**DÉCIMO TERMO ADITIVO AO CONTRATO DE PRESTAÇÃO DE SERVIÇOS – Nº 017/2020**

**Assunto: Solicitação de recursos para ampliação e reforma do HETRIN.**

**SOLICITAÇÃO DE SÉTIMO TERMO ADITIVO AO CONTRATO  
DE PRESTAÇÃO DE SERVIÇOS –Nº 017/2020**

HETRIN - Hospital Estadual de Trindade Walda Ferreira dos Santos

**Figura 1** – Croqui de áreas no desenvolvimento do projeto Térreo

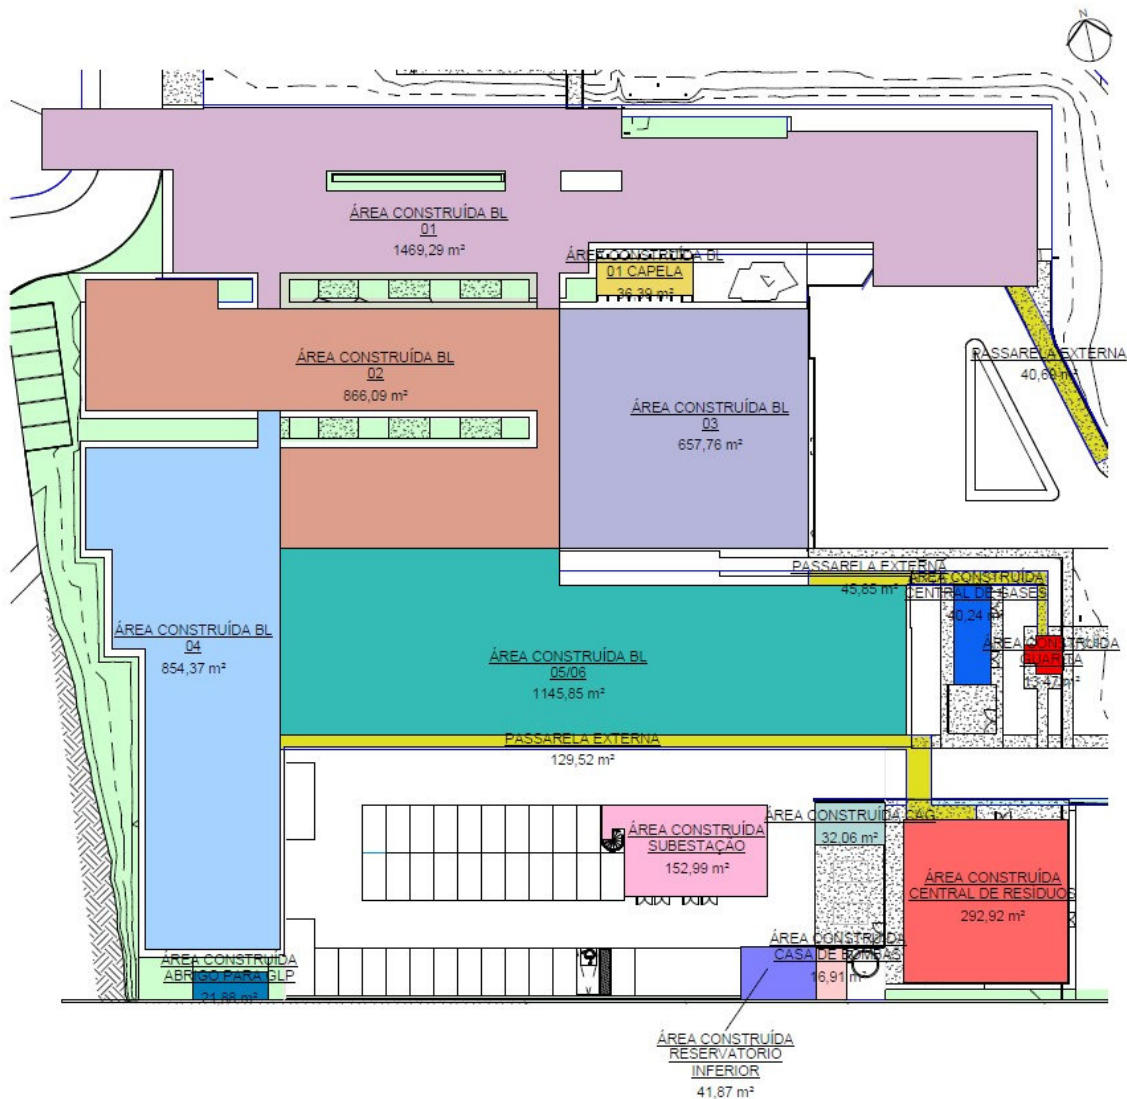
Croqui de áreas do Pavimento Térreo dos itens contratados:

**Figura 2** – Croqui de áreas no desenvolvimento do projeto -1º Pavimento  
**Fonte:** Autor- Autodesk® Revit®– HETRIN ARQUITETURA - Bloco 00 - RV38

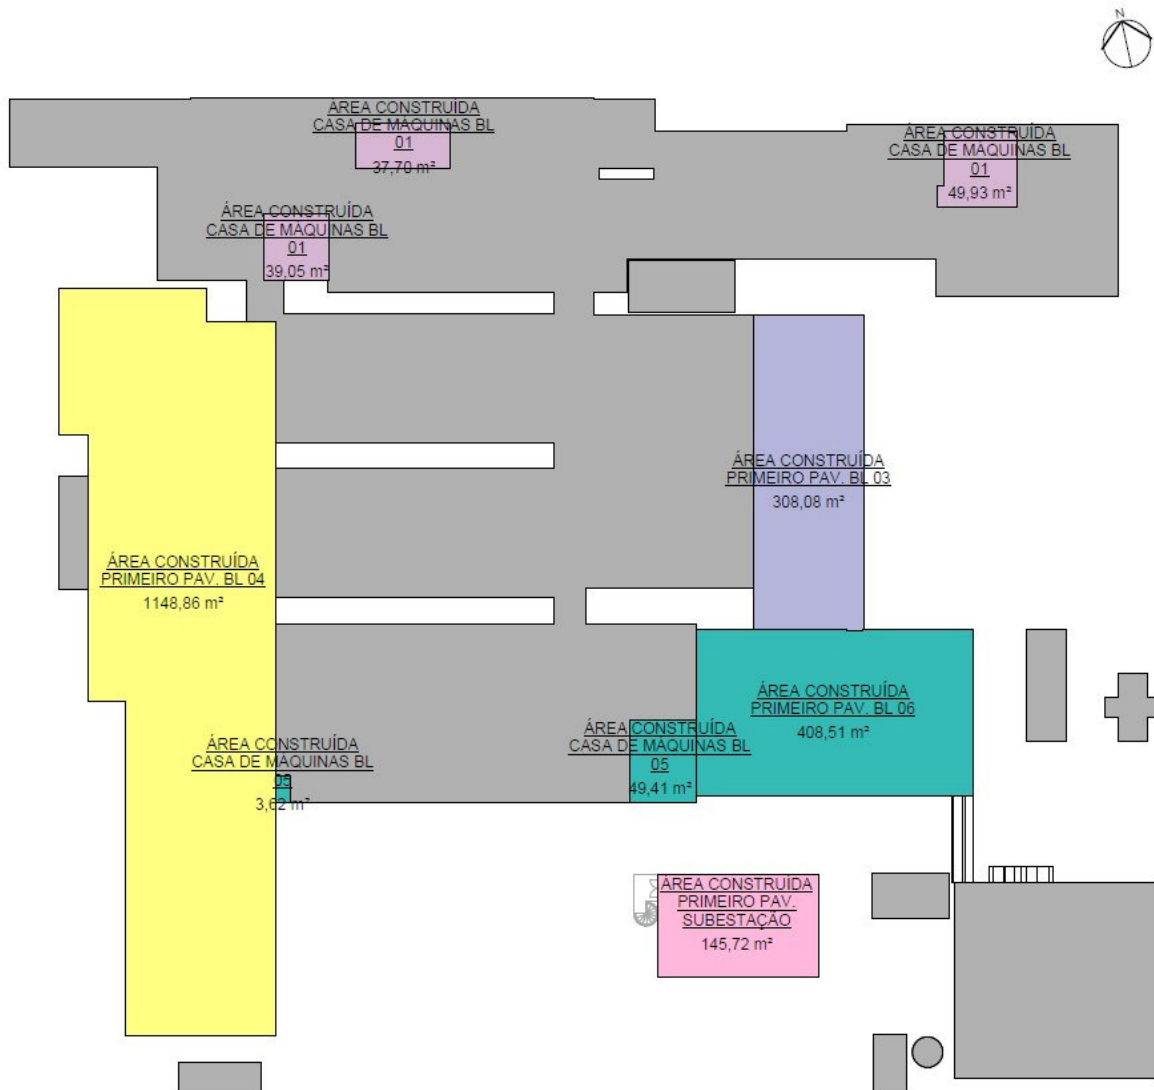
Croqui de áreas do Primeiro Pavimento dos itens contratados:

**Figura 3** – Croqui de áreas no desenvolvimento do projeto 2º Pavimento  
**Fonte:** Autor- Autodesk® Revit® – HETRIN ARQUITETURA - Bloco 00 - RV38

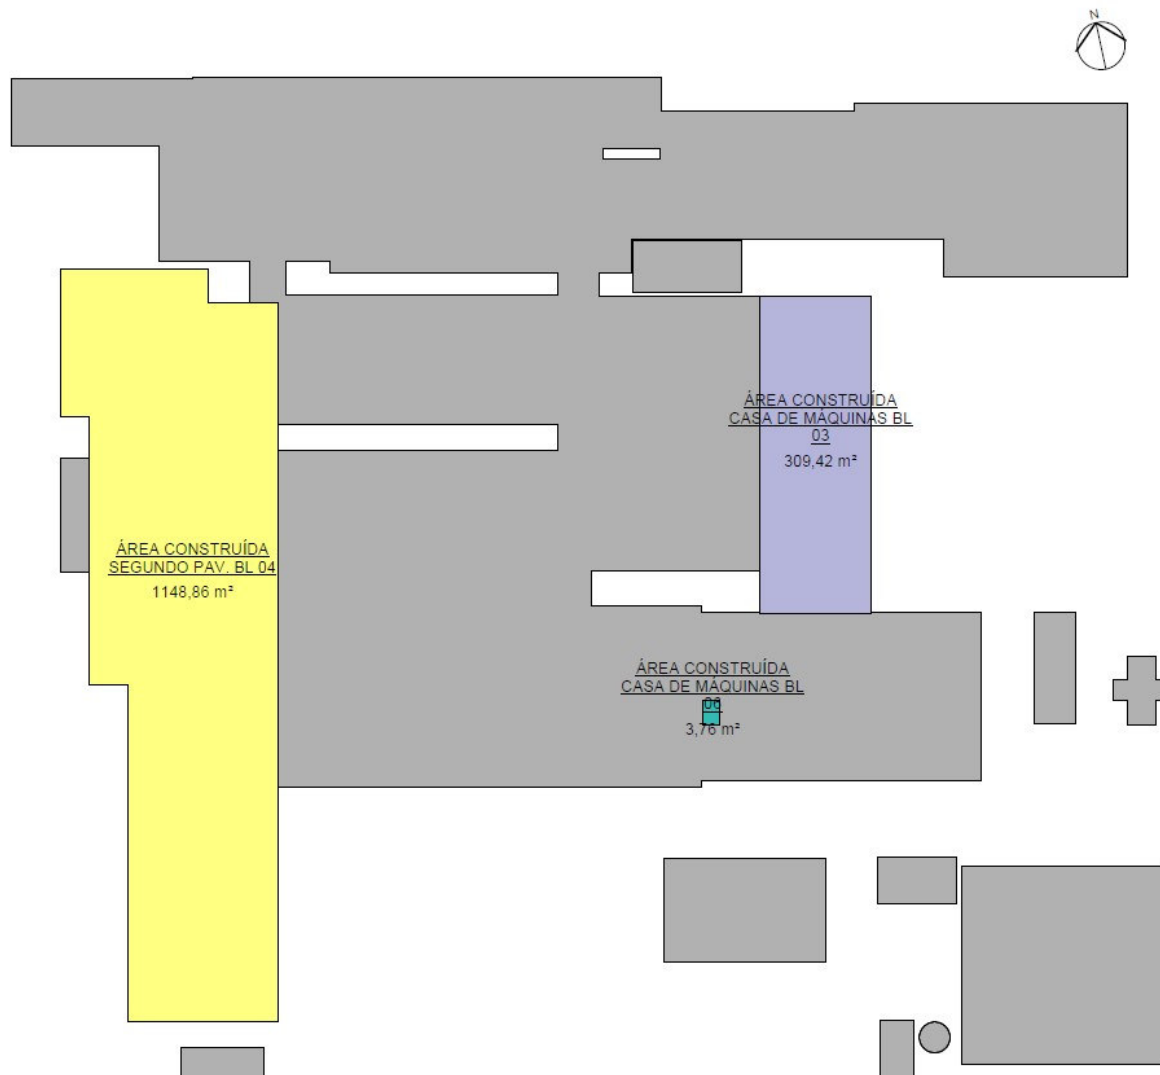
Croqui de áreas do Segundo Pavimento dos itens contratados:

**Figura 4** – Croqui de áreas no desenvolvimento do projeto 3º Pavimento  
**Fonte:** Autor- Autodesk® Revit® – HETRIN ARQUITETURA - Bloco 00 - RV38

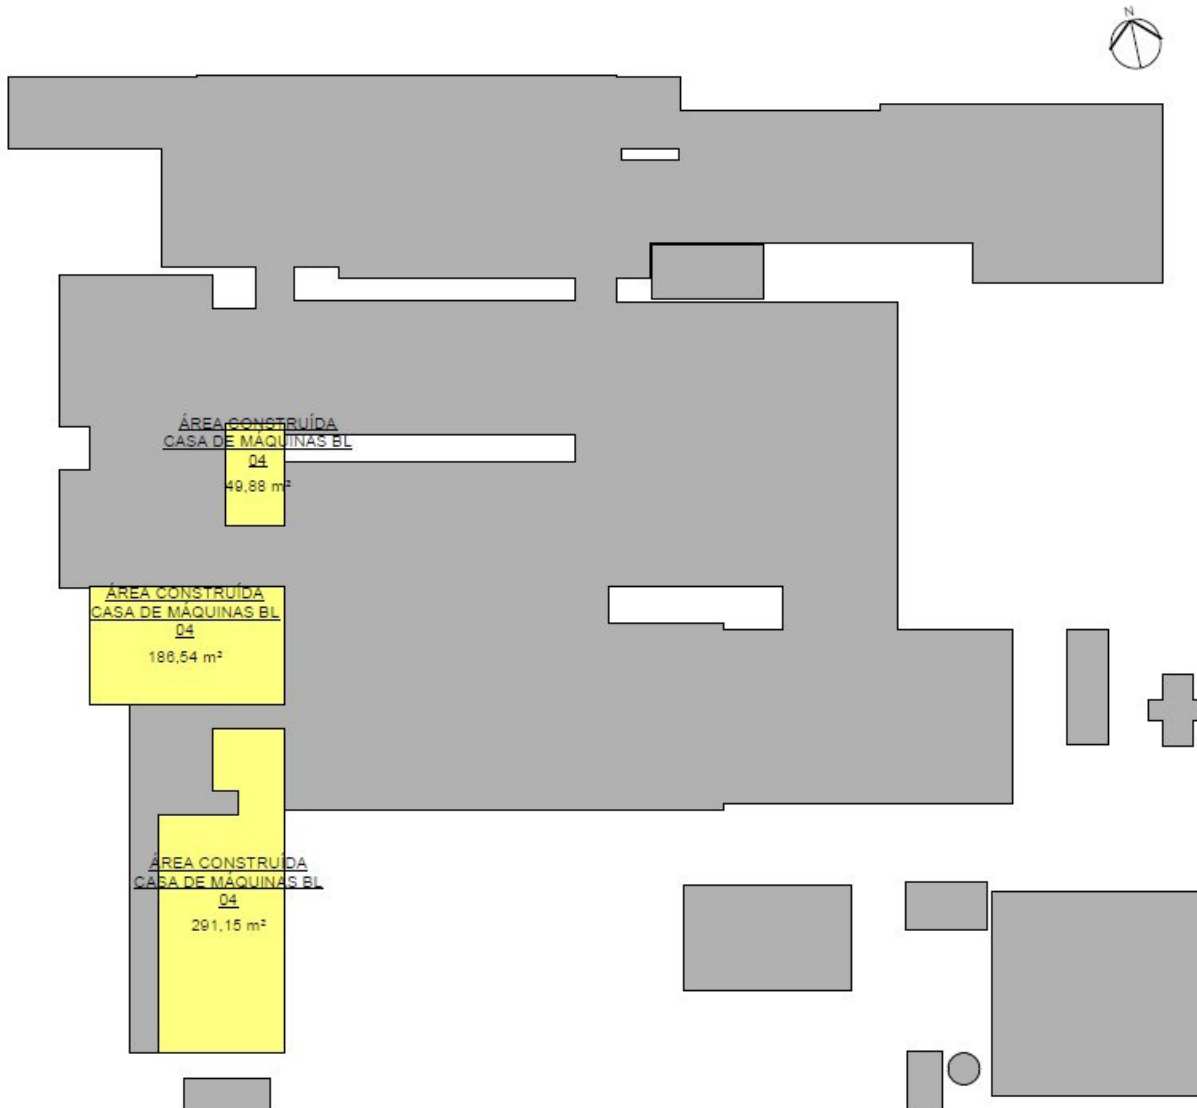
Croqui de áreas do Terceiro Pavimento dos itens contratados:

**Figura 5** – Croqui de áreas no desenvolvimento dos projetos(urbanização)  
**Fonte:** Autor- Autodesk ® Revit ® – HETRIN ARQUITETURA - Bloco 00 - RV38

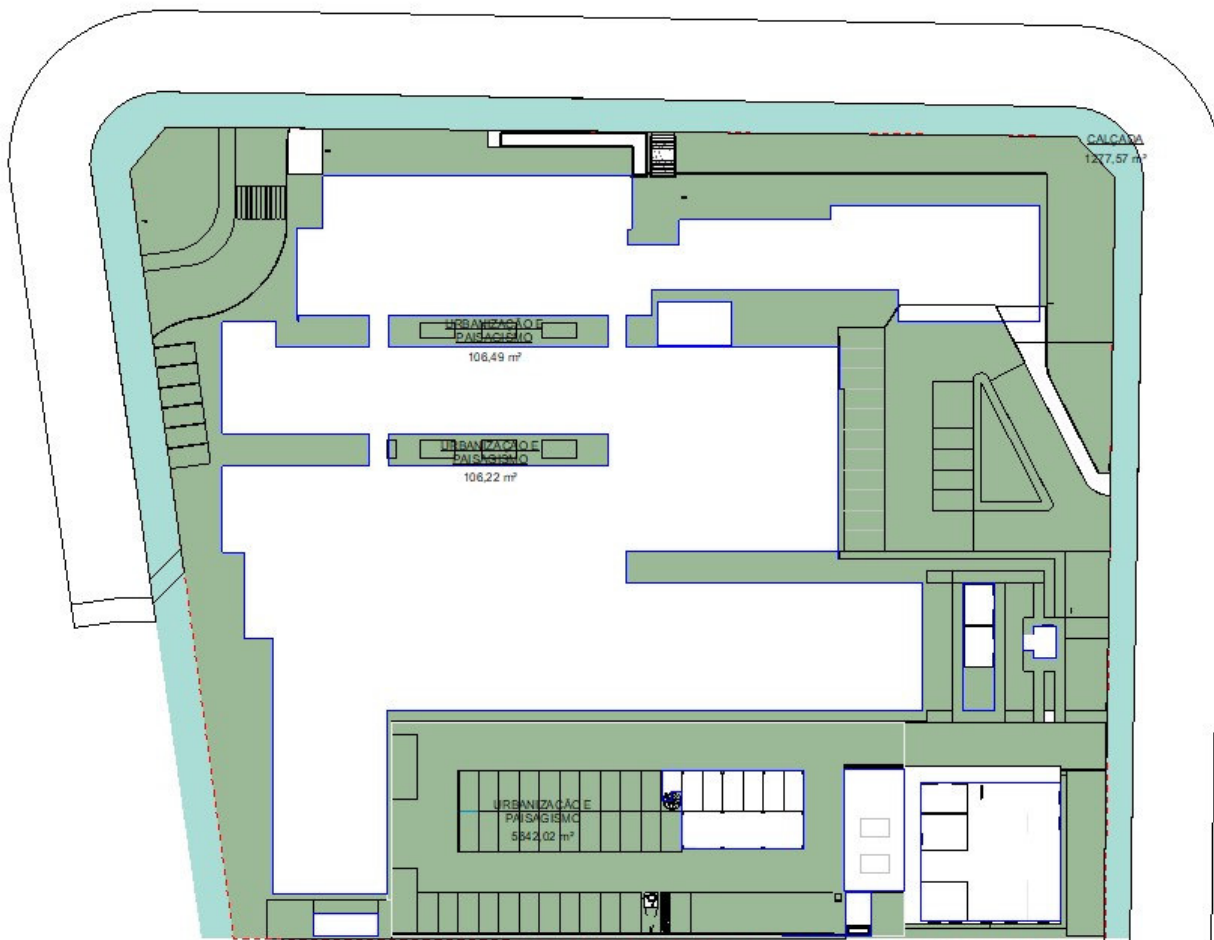
Croqui de áreas da implantação dos itens contratados:
